地方自治法（昭和22年法律第67号）第199条第9項の規定により、令和4年工事監査の結果に関する報告を次のとおり公表する。 令和5年3月27日 東京都監査委員 伊藤 ゆう 東京都監査委員 伊藤 こういち 東京都監査委員 茂垣 之雄 東京都監査委員 岩田 喜美枝 東京都監査委員 松本 正一郎	
第1 監査の概要 1 監査の目的 工事監査は、都が実施した工事等を対象に、地方自治法（昭和22年法律第67号）第199条第1項及び第5項の規定により、毎年行う監査である。都が実施した工事等を対象として、計画、設計、積算、施工等の各段階において、主として技術面から当該工事等が適正・適切に行われているかについて、東京都監査委員監査基準（令和2年東京都監査委員告示第2号）に準拠して監査を実施した。 2 監査の対象 契約金額が100万円以上で、令和3年度に都が締結した工事等を対象とした。 このうち、予定価格9億円以上かつ事業期間3年以上の工事等は、大規模工事等監査の対象とした。 なお、令和3年工事監査において、新型コロナウイルス感染症拡大防止のため実地監査を休止した工事監査対象局（以下「対象局」という。）の一部の事業所については、令和2年度についても監査対象とした。 3 監査の期間 令和4年1月11日から令和5年1月12日まで 局への実地監査期間は、別表3のとおりである。 4 監査実施状況 対象局は、政策企画局、財務局、生活文化スポーツ局、都市整備局、住宅政策本部、環境局、福祉保健局（旧病院経営本部を含む）、産業労働局、中央卸売市場、建設局、港湾局、東京消防庁、交通局、水道局、下水道局、教育庁及び警視庁の計17局並びに島しょ関係部局（三宅支庁管内・小笠原支庁管内）である。 監査は、2兆8,329億余円（1万9,380件）の工事等を対象として、効果的、効率的な監査を実施する観点から、過去の指摘等の結果を踏まえたリスクや潜在的なリスクを抱える以下の工事を中心に、1兆562億余円（1,715件）の工事等を抽出して実施した（実施金額率：37.3％、実施件数率：8.8％）。 ・ 契約金額が大きい工事 ・ 大規模な改修（解体）工事 ・ 設計変更を実施した工事 ・ 落札率が極端に低いまたは高い工事

第2 監査の結果

第3 監査の結果（区分別）

(図) 特殊人孔概念図

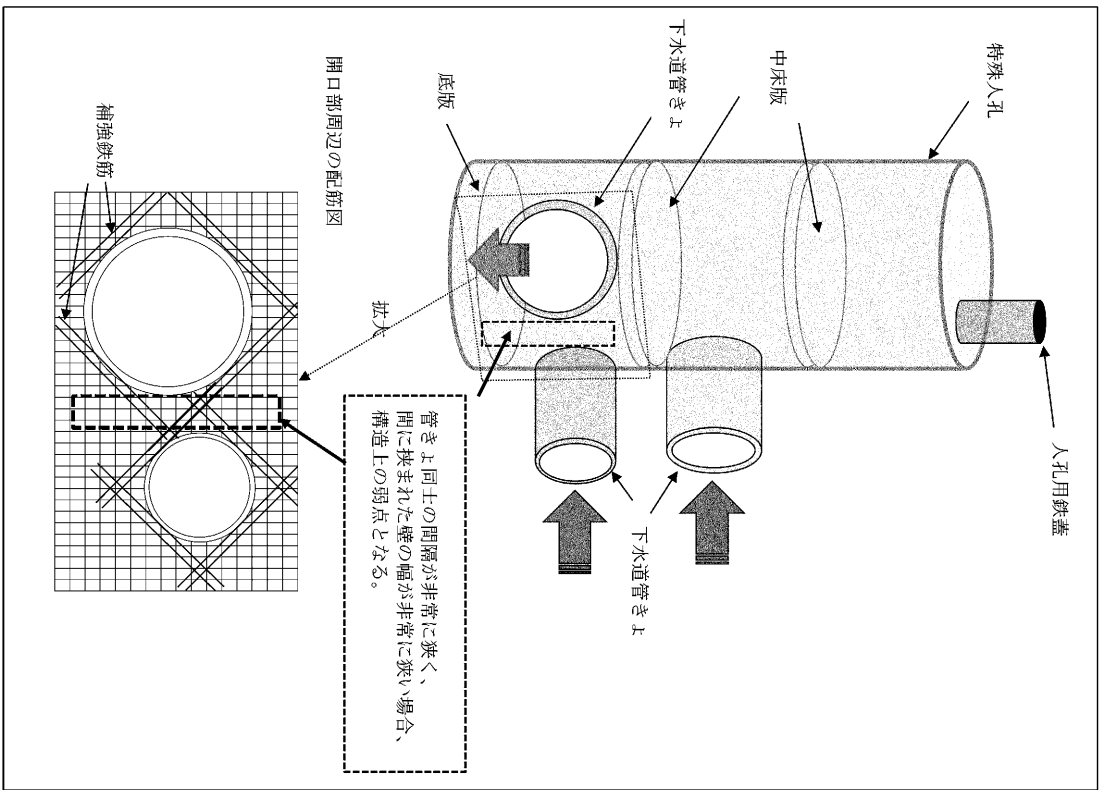
ところで、局特殊人孔構造計算の手引き（以下「手引き」という。）では、管きよ開口部の設計にあたり、管きよ同士の間隔が非常に狭く、間に挟まれた壁の幅が非常に狭い場合、構造上の弱点となるため、断面力（注2）を算定することとしている。

しかしながら、本契約の設計図面や構造計算について見ると、断面力の算定が必要な2つの開口部に挟まれた非常に狭い壁に対して、手引きに基づいた算定をしていないことが認められた。

実地監査を受けて、局が検証した結果、開口部周辺に配置された鉄筋量が不足し、安全性が確保されておらず、補強鉄筋の径を太くするなどの対策が必要であることが判明した。

局は、特殊人孔における管きよ開口部の構造計算を適正に行われたい。

(注3) 監査事務局の指摘に基づき、設計変更にて是正予定である。

(図) 鋼矢板

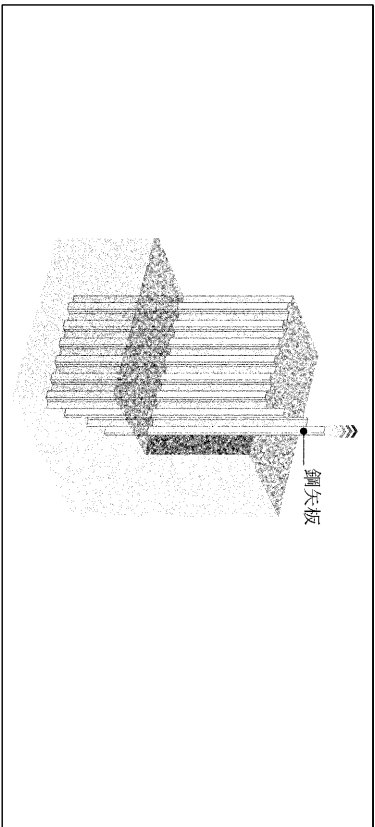
このうち、建物の周囲の地下部に現存している鋼矢板(注、図)撤去の単価について見ると、市場積算基準の運用に則り、建設資材定期刊行物(以下「刊行物」という。)2誌の掲載価格を基に、幅40cmの鋼矢板を引き抜く価格を長さ当たり(m)として設定している。

ところで、幅40cmの鋼矢板を引き抜く価格について2誌の刊行物を確認したところ、刊行物Aは鋼矢板を1m引き抜く価格、刊行物Bは鋼矢板を1㎡引き抜く価格となっている。このことから、本契約の単価設定に当たっては、刊行物Bの価格について鋼矢板を1m引き抜く価格に換算した上で、2誌の価格を平均する必要がある。

しかしながら、市場は、誤って刊行物Bの価格を換算しないまま、2誌の価格を平均している。

このため、積算額約597万円が過大なものとなっている。

市場は、鋼矢板撤去の単価設定を適正に行われたい。

（図）園路舗装断面の概念図

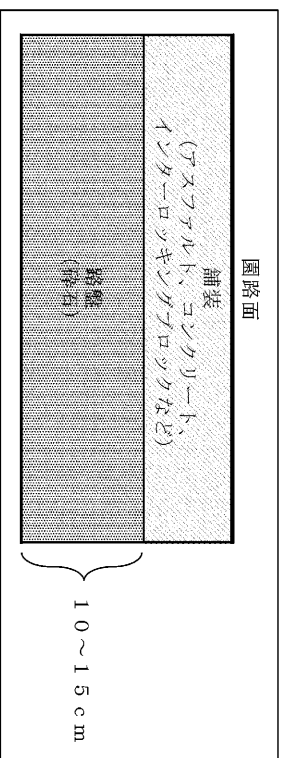
建設局は、表1の契約により、青山公園の整備工事を行っている。
このうち、園路においては、砕石を締固めた路盤の上に、アスファルト、コンクリート及びインターlockingブロックなどを使用して、舗装している（図）。
そこで、路盤（注1）の積算について見ると、局積算基準に従い路盤工の代価を適用すべきところ、誤って基礎砕石（注2）工の代価を適用し、算出している。
このため、積算額約140万円が過大なものとなっている。
局は、園路舗装の積算を適正に行われない。

（図1）土留め・掘削イメージ

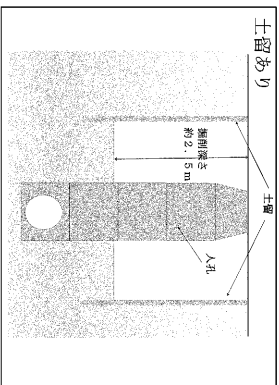
このうち、掘削時における土留工の要否については、要綱において建築基準法施行令（昭和25年政令第338号）に準じるとされており、深さ1.5m以上の場合、土留めを設置することと定められている（図1）。

しかしながら、目視による判断のみで、掘削時に土留めを設置していない状況は、第三者に危害が及ぶおそれがあることから、要綱等を遵守した安全対策を確実に実施させるべきである。本部は、土留工の施工管理を適切に行われたい。

（図2）掘削イメージ

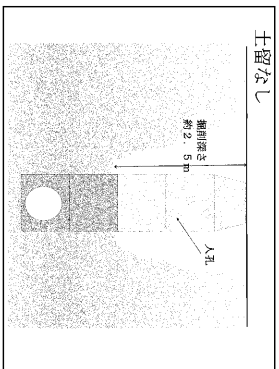
そこで、本契約の設計図書を見ると、特記仕様書において、人孔撤去に当たり、掘削深さ1.5mを超える場合は土留めを施工することとしているが、工事記録写真について見ると、一般車両が通行する車線の間近に位置し、掘削深さが約2.5mあるにも関わらず、14箇所のうち11箇所において、土留めが設置されていないことが確認された（図2）。

このことについて本部は、受注者が目視により掘削面が安定していることを確認し、機械により安全に掘削できると判断していることから、人孔撤去時に土留めが設置されていなくても一定の安全性は確保されていたとしている。

(図) 本案件の受変電盤据付状況図

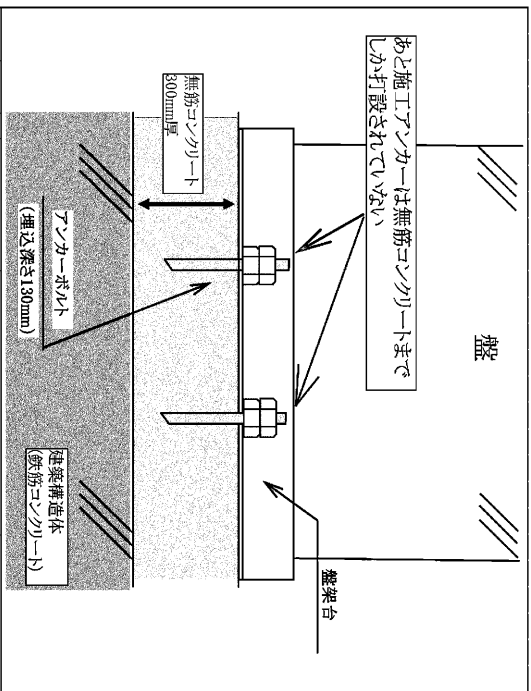
ところで、局が耐震計算の根拠とした建築設備耐震設計・施工指針2014年版（一般財団法人日本建築センター）によると、設備機器の耐震支持は、原則としてアンカーボルトによることとし、鉄筋コンクリートの基礎・床など建築構造体（注1）に緊結（注2）することとしている。また、建築構造体ではない無筋コンクリート（注3）の床に、設備機器を直接アンカーボルトで支持することは避けることとされている。

しかしながら、受変電設備の工事関係書類について見ると、あと施工アンカー（注4）が無筋コンクリートまでしか打設されておらず、建築構造体に緊結されていない状況が認められた（図）。

このような状況は、地震発生時に受変電設備が移動又は転倒することにより、停電を引き起こし、関連施設に甚大な影響を及ぼすおそれがあり適切ではない。局は、あと施工アンカーの施工管理を適切に行われたい。

（図）補強コンクリートブロック造概念図

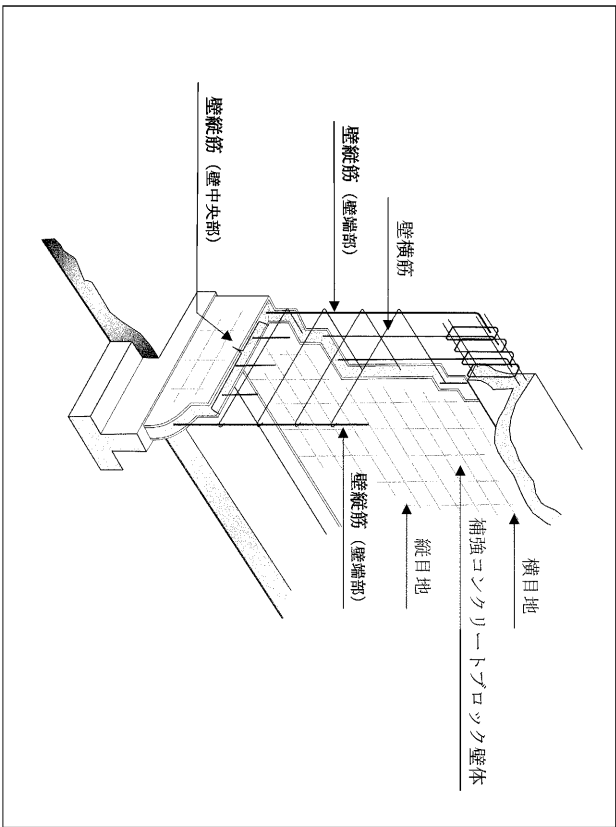
東京都建築工事標準仕様書(以下「標準仕様書」という。)では、補強コンクリートブロック造の壁縦筋には、継手(注 2)を設けないと定めている。

しかしながら、本契約の壁縦筋について確認したところ、設計図書には標準仕様書以外に特段の定めがなく、設計図書の変更も行っていないにもかかわらず、工事記録写真を確認したところ、全ての壁縦筋に重ね継手を設けていることが認められた。

本契約において、特記仕様書や図面等に一部標準仕様書と異なる施工を定めるなどの設計図書の変更を行うことなく、設計図書と異なる施工をしたことは適切でない。

しかしながら、学会規程では、壁縦筋のうち、壁中央部に配される鉄筋については、一定の条件を付した上で、壁体内での重ね継手を認めているものの、壁端部に配される壁縦筋については、標準仕様書と同様に重ね継手を禁止している。

従って、設計図書の変更を適切に行った上で施工していたとしても、壁中央部の重ね継手は学会規程に適合しているものの、壁端部に配される壁縦筋について重ね継手を行ったことは学会規程にも適合しておらず、適切でない。

局は、補強コンクリートブロック造建築物の施工管理を適切に行われたい。
